# 計 画 書

## 東播都市計画道路の変更（明石市決定）

都市計画道路中 3.4.510 号山手環状線ほか 1 路線を次のように変更する。

計画図 S=1:2,500

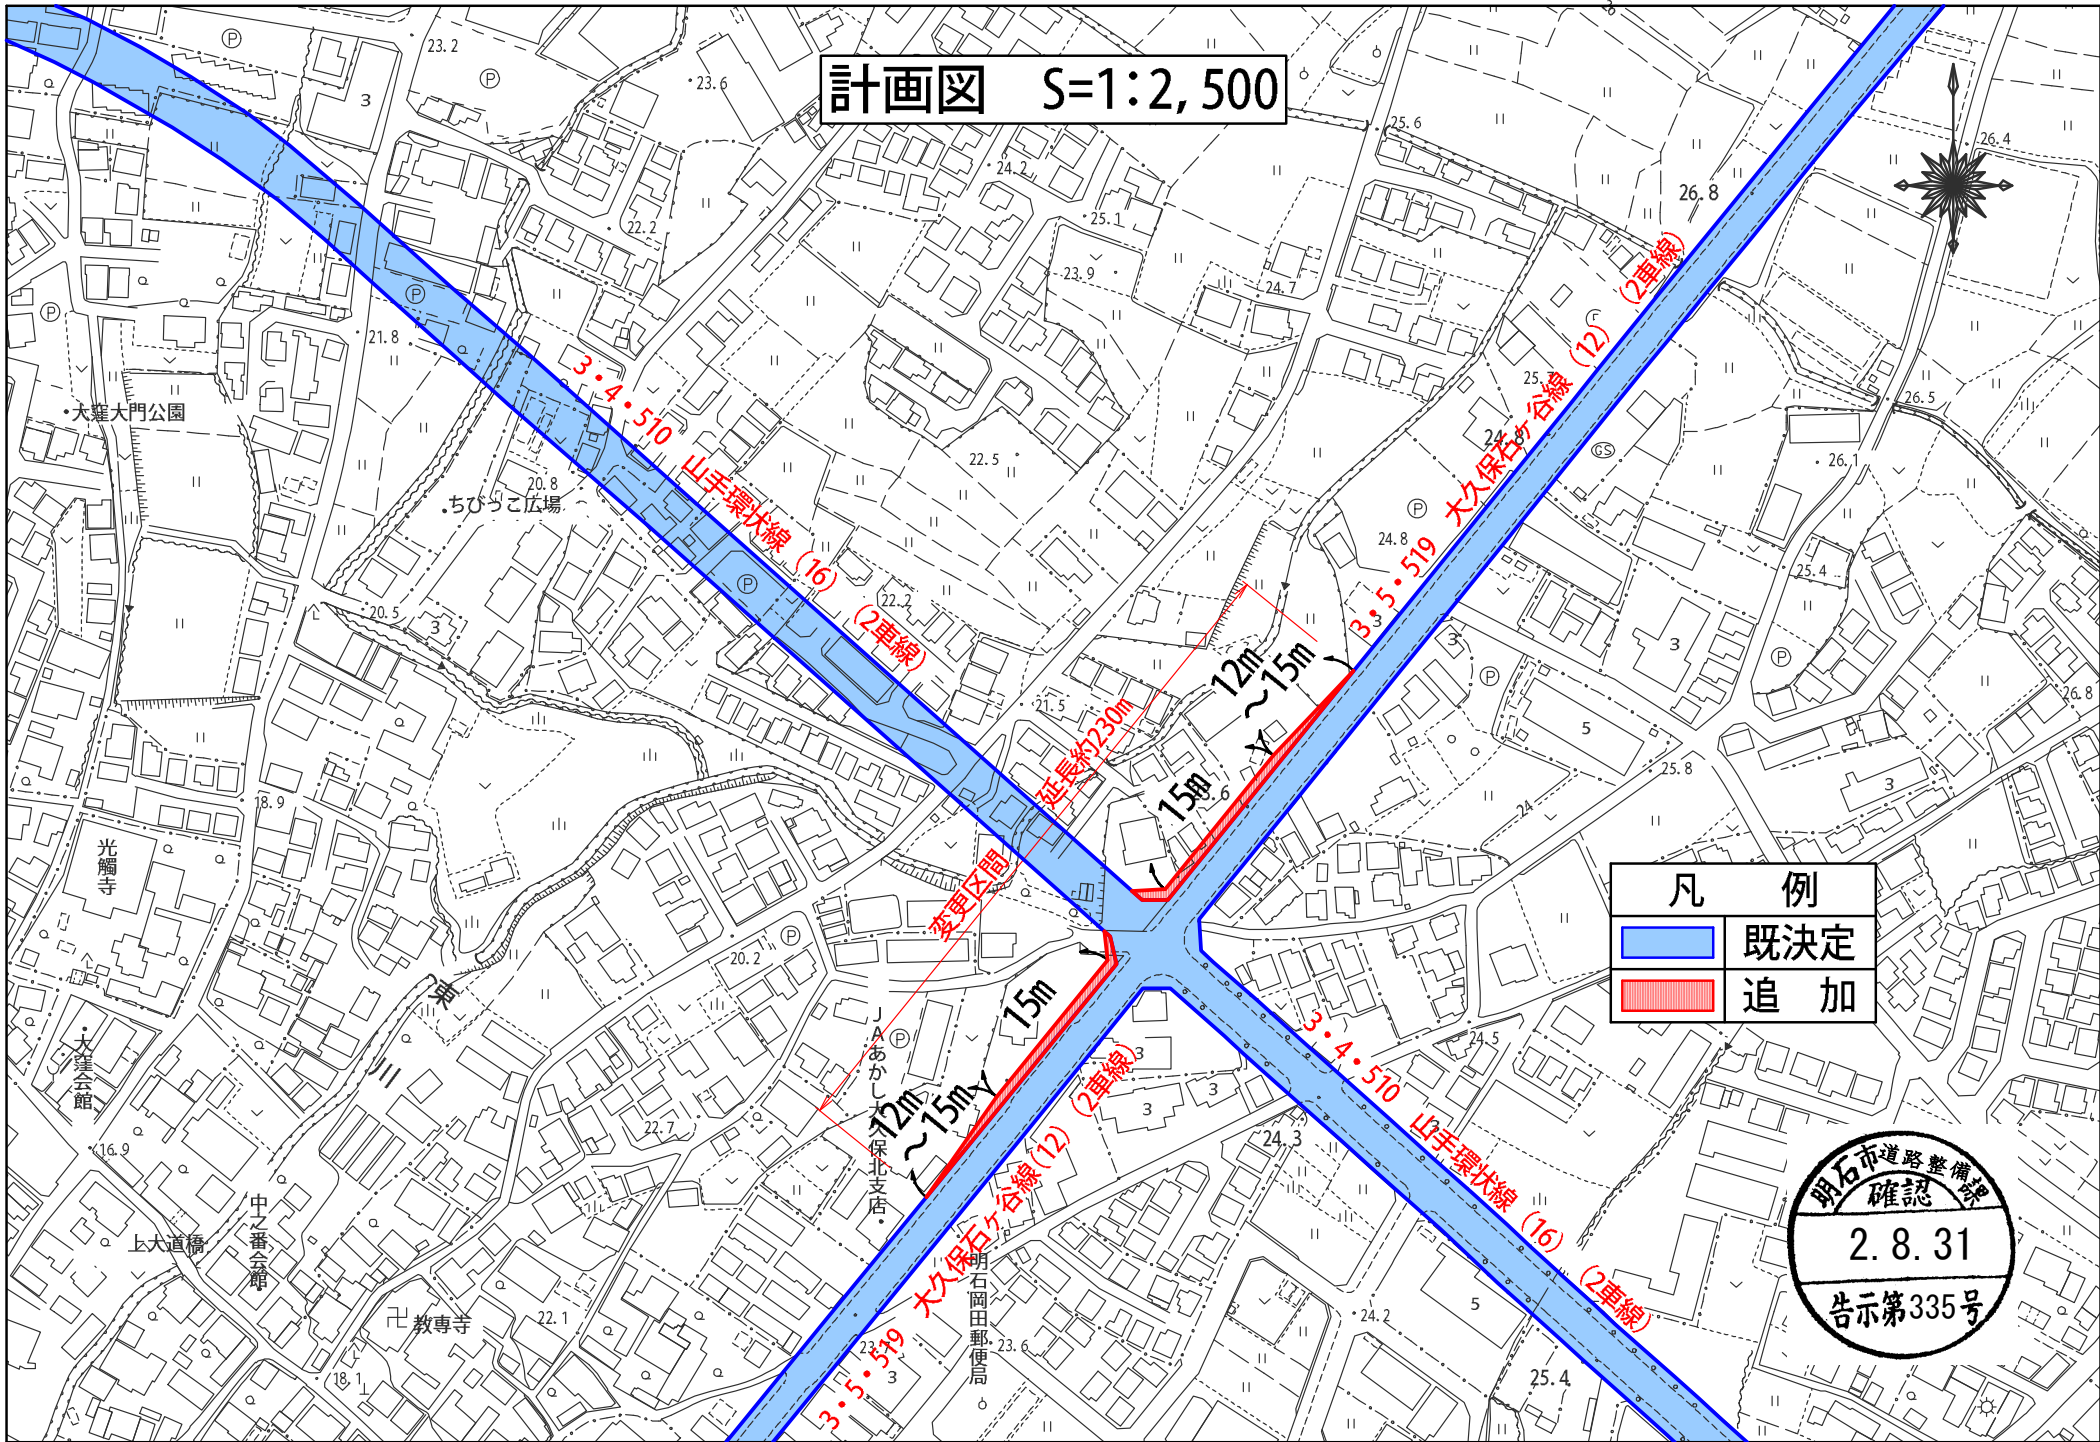
山手環状線（大窪工区）の整備に伴い、大久保石ヶ谷線に右折車線の設置が必要となることから、大久保石ヶ谷線の約230mの区間の幅員を12mから一部15mに変更するとともに、山手環状線の一部区域を変更する。

変更前後	種別	名 称		位 置			区 域	構 造			主 な 変更内容
		番 号	路線名	起 点	終 点	主 な 経過地	延 長	構 造 形 式	車 線 の 数	幅 員	
変更前	幹線街路	3.4.510	山手環状線	明石市 和坂 2丁目	明石市 魚住町 金ヶ崎	明石市 鳥羽、 大久保町 大窪	約 6,020m	地表式	2車線	16m	・一部区域の変更
変更後	幹線街路	3.4.510	山手環状線	明石市 和坂 2丁目	明石市 魚住町 金ヶ崎	明石市 鳥羽、 大久保町 大窪	約 6,020m	地表式	2車線	16m	
変更前	幹線街路	3.5.519	大久保 石ヶ谷線	明石市 大久保 町駅前 1丁目	明石市 大久保町 大窪		約 1,970m	地表式	2車線	12m	・一部区間の幅員 の変更
変更後	幹線街路	3.5.519	大久保 石ヶ谷線	明石市 大久保 町駅前 1丁目	明石市 大久保町 大窪		約 1,970m	地表式	2車線	12m
